# 【協議】犬山市コミュニティバス路線変更について

## 栗栖・富岡線路線変更

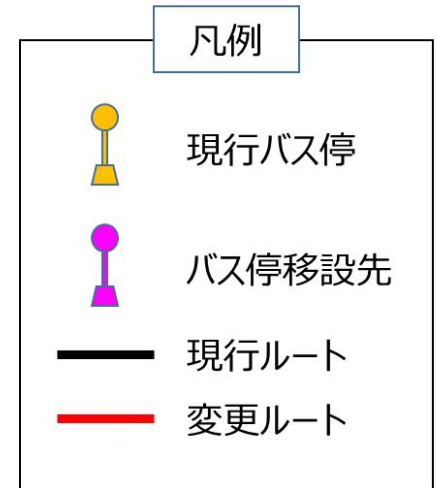
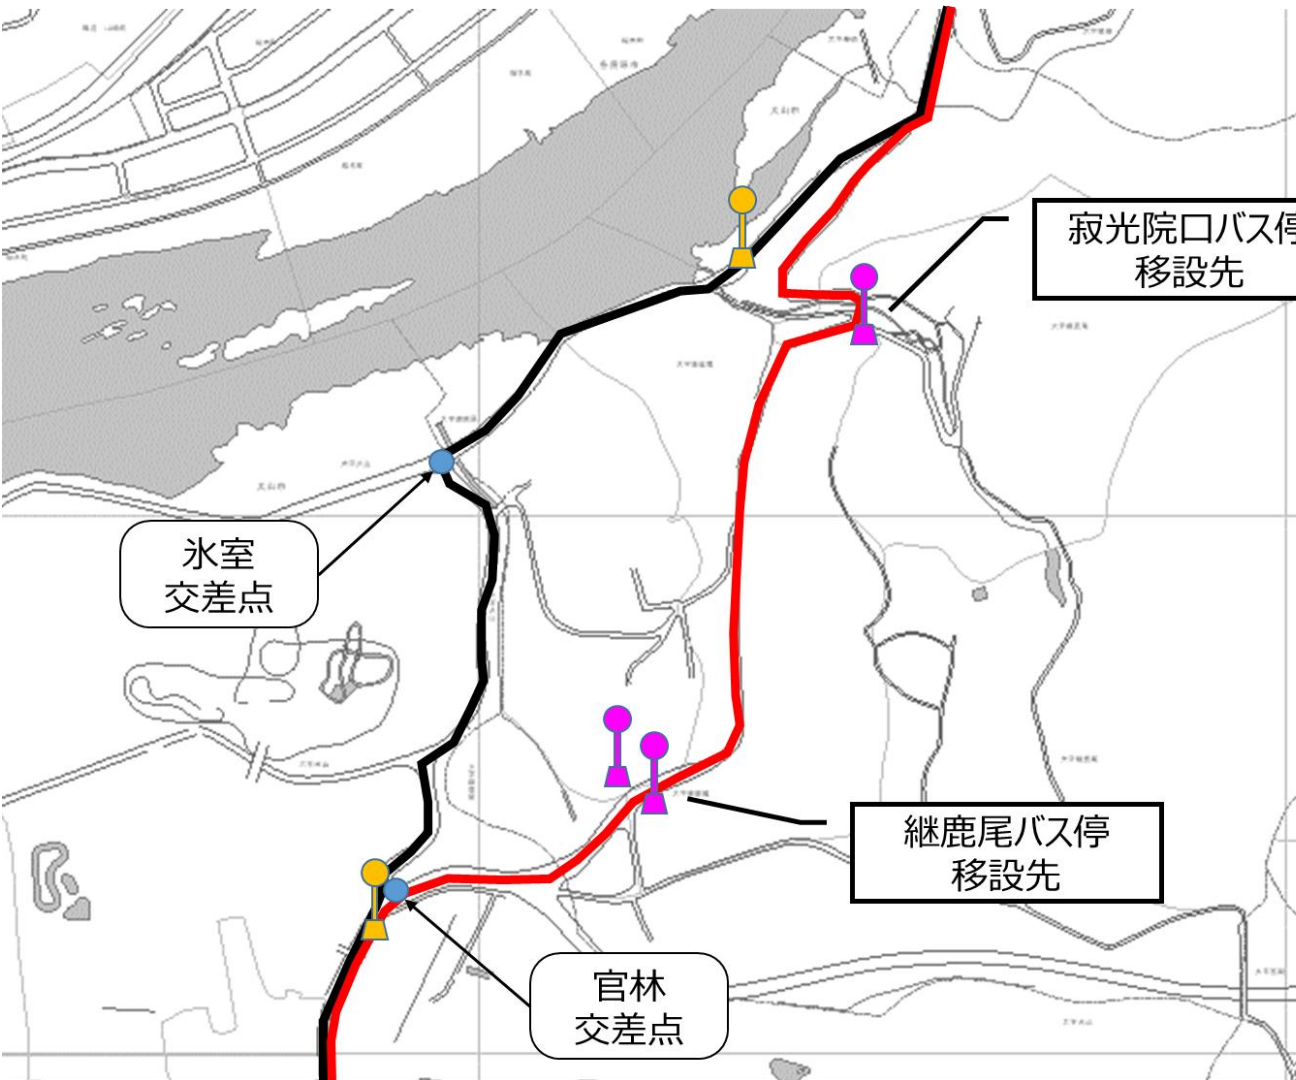
- ① ・平成25年11月からの再編時に、車両の大型化に伴い現行のルートに変更した。  
（狭隘な山道であり、樹木等との接触が懸念されたため）
  - ・平成30年12月からの再編により、当該ルートを運行する車両を小型に戻したことにより、上記懸念事項が解消されたため、ルートを変更する。

- ② ・現在の「継鹿尾」バス停は、官林信号交差点から近く、また、道路幅員が狭く、利用者が車両等と接触するリスクが高い。継鹿尾バス停を移設することにより、接触リスクの低減が図られるとともに、居住地域へさらに近づき、利便性の向上になる。

- ・ 道路管理者からの意見 …… 特に意見無し
- ・ 犬山警察署交通課（公安委員会）からの意見 …… 紅葉時期等にルート上の道路が渋滞すると思われるため、何かしらの対策が必要

※ただし、11月1日から12月15日は  
渋滞による遅延対応のため、  
—— ルートを運行する

- ・ 令和2年4月1日（水）から運行開始予定
- ・ 紅葉の時期は、変更するルートが観光の車両等で渋滞するので、毎年11月1日～12月15日は現行のルートを通過する（遅延対応のため）
- ・ ルート変更に伴う運行ダイヤの変更は無し
